放射性廃棄物処理場における航空機落下確率評価に係る  
確認事項

原子炉設置変更許可申請

第3回補正 コメント回答

### 廃棄物処理場補正申請 (H29. 10. 27) に対するコメント No. 12 (H29. 12. 5)

図1 標的面積の考え方

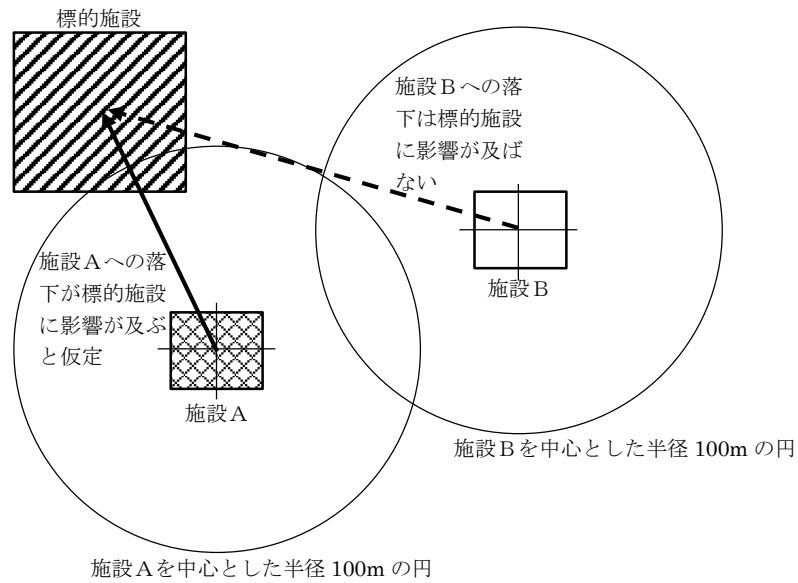
航空機落下確率の標的面積について、既に許可となった加工施設等の考え方を参考に考え方を整理しなおすこと。

航空機の種類により落下の影響が及ぶおそれのある範囲等を考慮し、有視界飛行方式民間航空機（小型機）以外の航空機にあっては、近接する施設への落下が標的となる施設に影響を及ぼすと仮定<sup>※1</sup>し、一つの施設に落下した場合の施設の面積と近接する施設の面積を合算し、標的面積とする。標的面積の考え方を図 1 に示す。

有視界飛行方式民間航空機（小型機）以外の航空機の評価にあつては、標的施設の面積に施設Aの面積を合算し、標的面積とする。
